Asunto: Proyecto Vedere - Tectum

INFORME DE TRÁFICO PEATONAL RELACIONADO CON EL PROYECTO ARQUITECTÓNICO ESPECIAL “VEDERE TECTUM”

Dirección de Políticas y
Planeamiento de la Movilidad
04. 02 2019

CORRECCIONES OBSERVACIONES PRIMER DEBATE ORDENANZA PUAE "VEDERE-TECTUM"

Fotografías donde se evidencia la falta de señalización para cruces peatonales

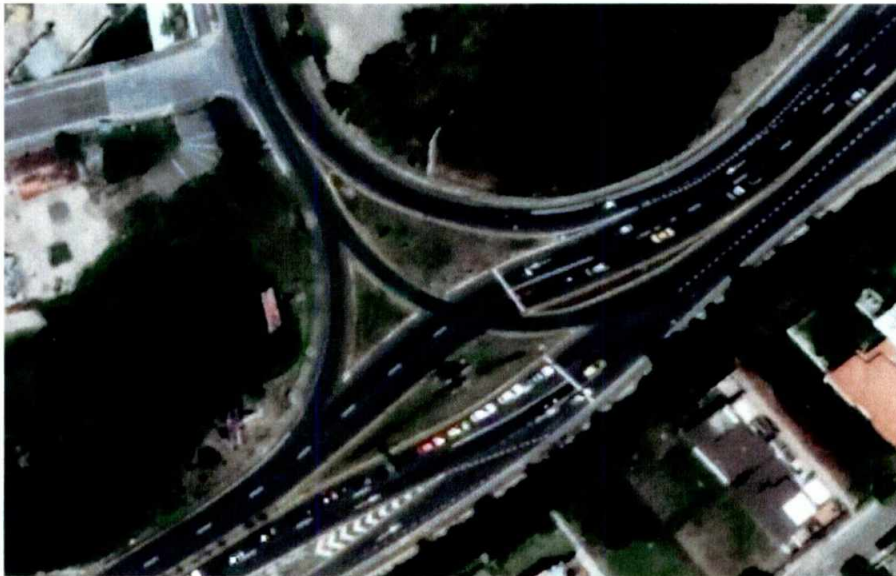
- Cruces peatonales en la intersección semaforizada: Si bien la intersección de la Av. María Angélica Idrovo y la Av. Interoceánica está regulada por esos dispositivos de tráfico, no se incluyen semáforos peatonales y su estructura de fases no está diseñada para el efecto. Las razones, seguramente se debe a la escasa presencia de ese tipo de flujos; sin embargo, es fácilmente adaptable. En la figura No. 3 se puede apreciar la señalización horizontal de la intersección, la cual no incluye el tratamiento peatonal.

Figura No. 4
Medidas de Mitigación no consideradas en el informe del año 2014

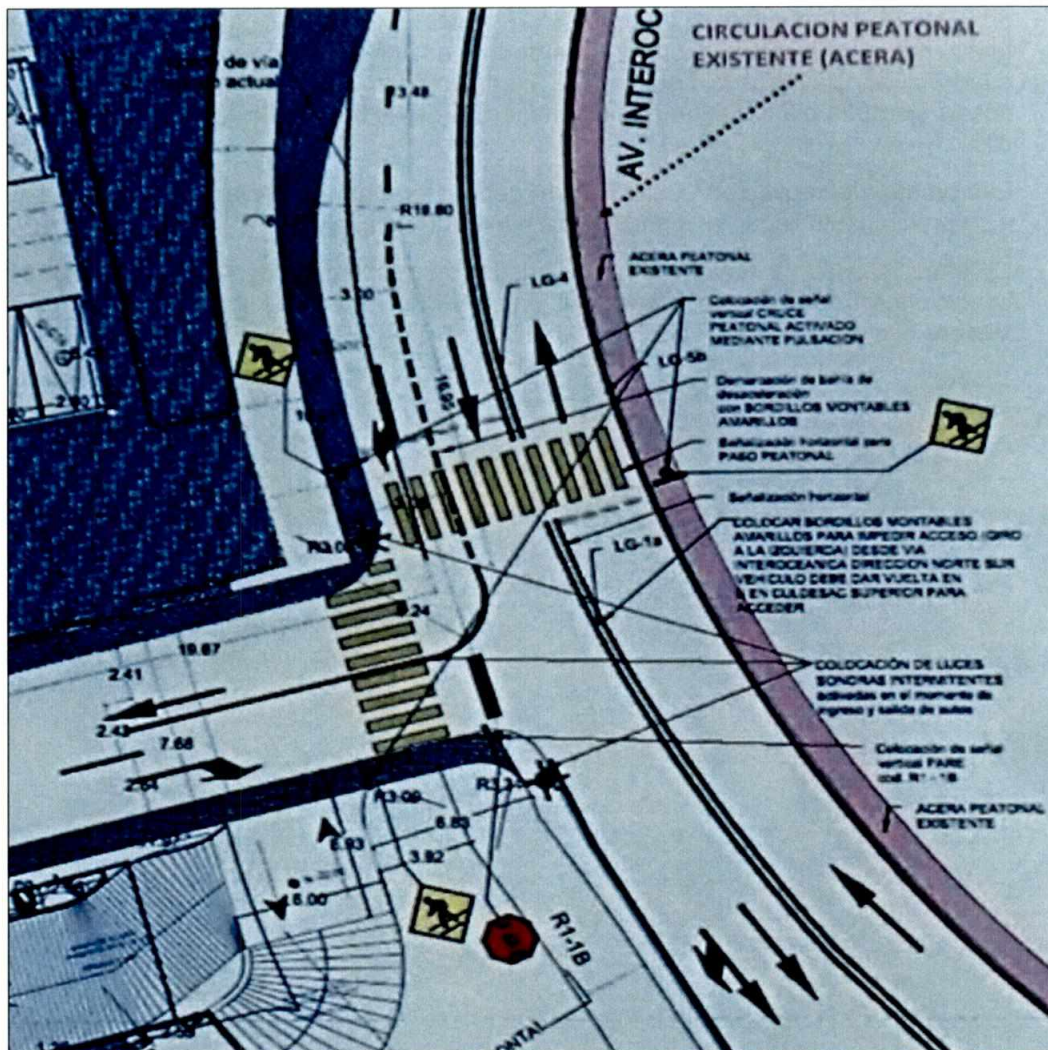
De la revisión de los documentos entregados por el promotor del proyecto Vedere Tectum a través de la STHV, se ha podido identificar que, a las medidas de mitigación aprobadas por la Secretaría de Movilidad en 2014, se propone adicionar la señalización horizontal, vertical, luminosa (semáforos de destello color ámbar activados con pulsador peatonal) y sonora para el cruce peatonal sobre la Av. María Angélica Idrovo, a la altura del acceso al proyecto, tal como se muestra en la figura No. 4.

- Un aspecto adicional, no previsto de manera total y que se puede asociar al proyecto Vedere Tectum como medidas de mitigación, es el diseño complementario e implementación de la señalética horizontal para el cruce de peatones en la intersección de las avenidas María Angélica Idrovo e Interoceánica, en la cual se deberán realizar las reformas geométricas aprobadas. Estos diseños de señalización deberán complementarse con la incorporación de elementos semafóricos como son: semáforos peatonales. Para el efecto, el promotor deberá coordinar con la EPMOP.

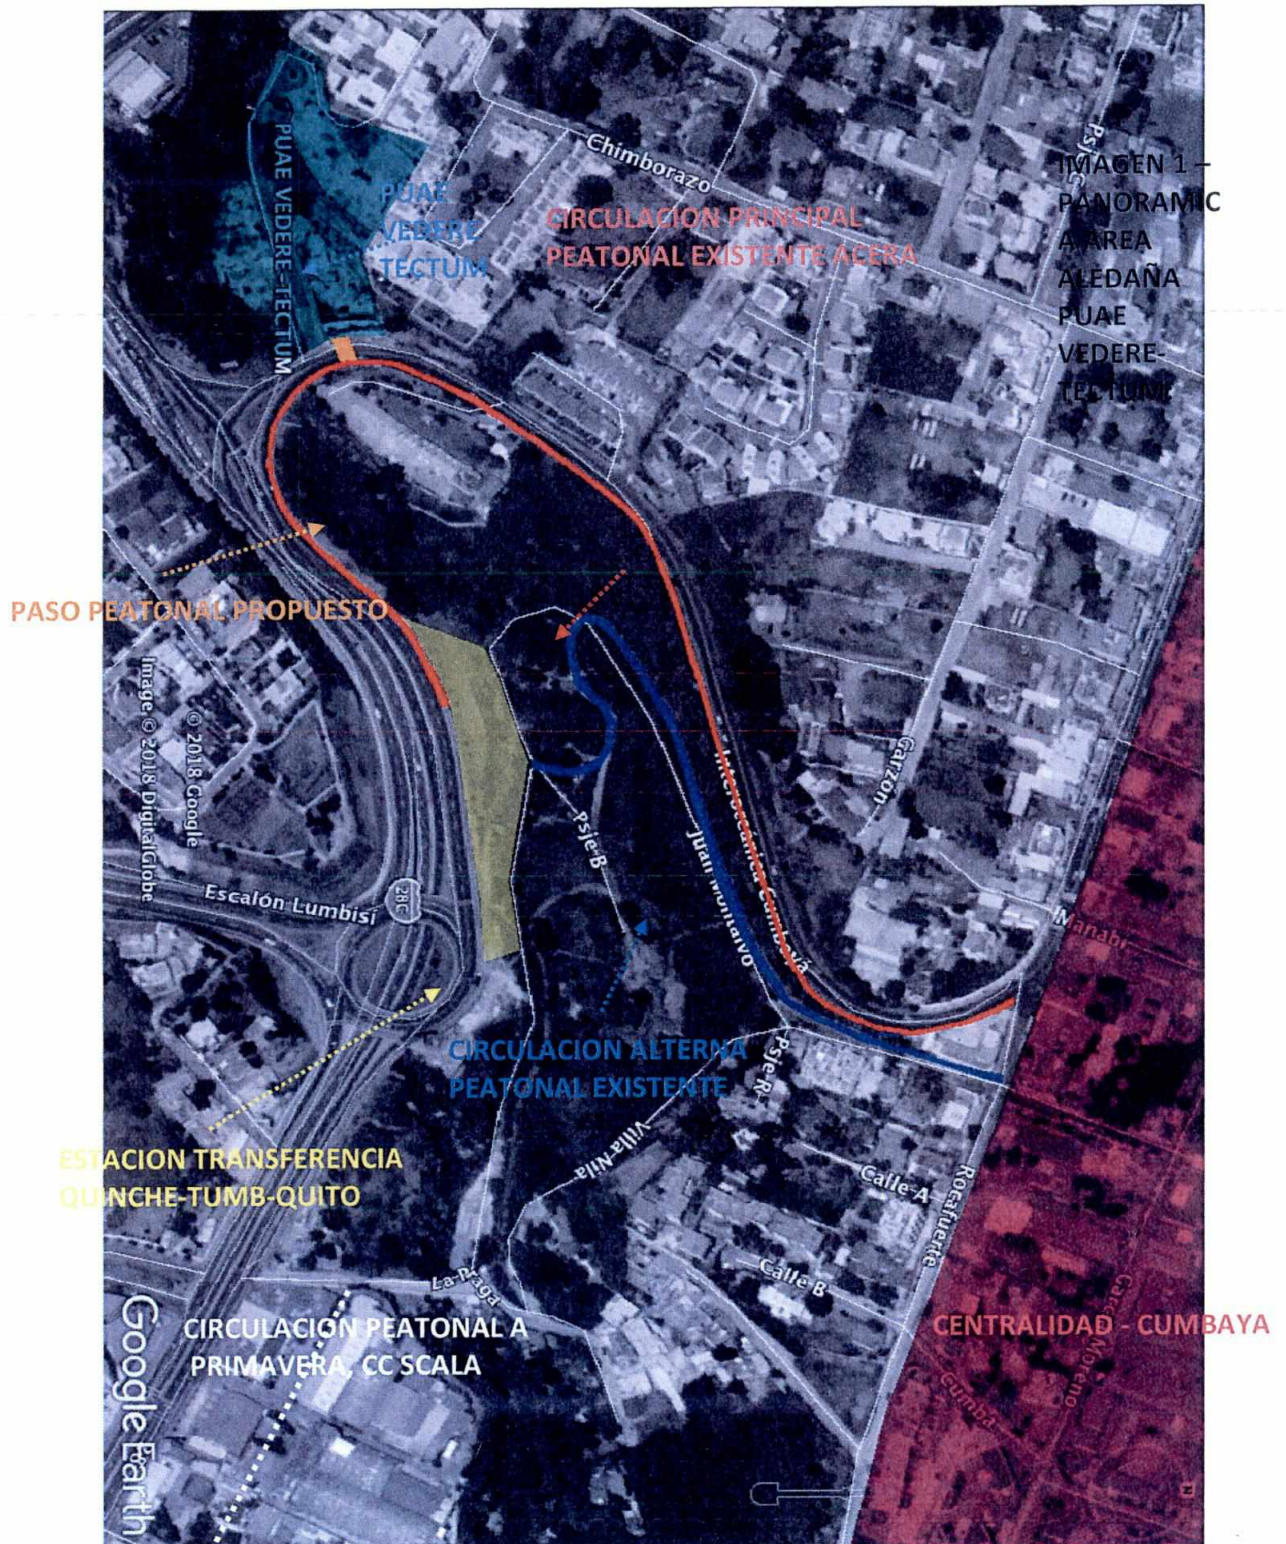
1. Concejal del DMQ, Ing. Carlos Páez Pérez:
 - A. Manifiesta que el informe vial está centrado sobre el tráfico vehicular, no hace referencia al tránsito peatonal, lo cual es importante porque en el sector está proyectada la existencia de una estación de transferencia de pasajeros para el correo El Quinche – Tumbaco – Quito.
2. Concejal del DMQ, Dr. Jorge Albán:
 - A. Considera que, entre la Secretaria de Movilidad y Secretaria de Territorio, Hábitat y Vivienda deberían realizar el análisis relacionado con la observación formulada por el Concejal Páez.
 - B. Considera adicionalmente, que previo al segundo debate deberá garantizarse la circulación entre el proyecto y el parque ubicado en el sector.

Se estima que un 74% del tráfico peatonal proveniente de la futura estación de transferencia de pasajeros para el corredor El Quinche-Tumbaco-Quito, se dirigirá con dirección al Noroeste hacia la centralidad del pueblo de Cumbayá. El 23% se dirigiera con dirección Este hacia el sector la primavera, CC "Scala" y otros. Se estima que tan solo el 3% del tráfico peatonal ingresara al parque lineal proyectado dentro del PUAE Vedere-Tectum.

Teniendo en consideración el flujo de tránsito peatonal hacia el proyecto Vedere-Tectum, principalmente hacia el parque lineal se han proyectado, a cargo del promotor, dos pasos peatonales. Estos deberán ser señalizados para la seguridad de los peatones y deben permitir un acceso universal. La señalización peatonal a ser incluida es mediante pulsadores, los cuales, al ser pulsados, se activa una luz intermitente, a nivel de la señalización, la cual alerta a los conductores que los peatones van a cruzar el paso peatonal, y los conductores tendrán que reducir la velocidad y dar paso a los peatones.
